東海第二発電所 設計及び工事計画に係る説明資料 コメント回答 (防潮堤（鋼製防護壁）の不具合事象)

2024年8月28日
日本原子力発電株式会社

コメント⑤「対応方針の整理」

(1) 地中連続壁部の扱い

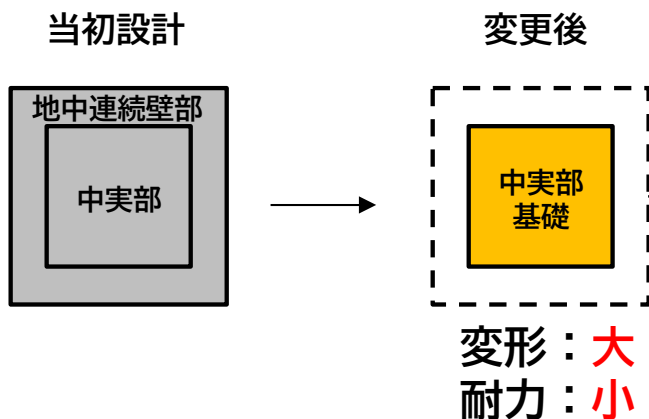
- 現状の調査結果からは不具合の全容を確認したことにはならないため、作り直しも含めて対応方針を整理して示すこと

- ・不確かさが残る地中連続壁部を基礎としては使用しない設計に変更する。
- ・地中連続壁部は残置し、中実部基礎構築のための土留壁として使用する。

- ・中実部基礎のみの基礎では、地震・津波時の変位等が大きくなるため、周辺地盤の地盤改良や基礎の追加等により、変位等を抑制し、安全裕度を向上させる。
- ・土留壁となる地中連続壁部が、中実部基礎等に及ぼす影響について確認する。

(2) - 1 構造変更概要

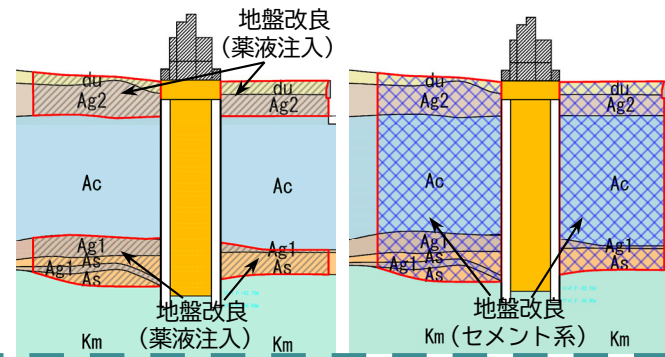
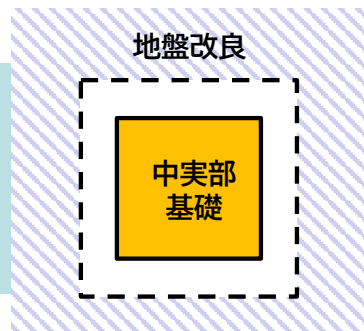
曲げ剛性 $E I$ が当初設計の1/4程度に低減
 曲げ剛性 = E (ヤング係数) $\times I$ (断面二次モーメント)

地中連続壁部を基礎として使用しないことを踏まえ、当初設計の剛性・耐力を確保するため、周辺地盤の地盤改良や基礎の追加等を行い安全裕度を確保する。
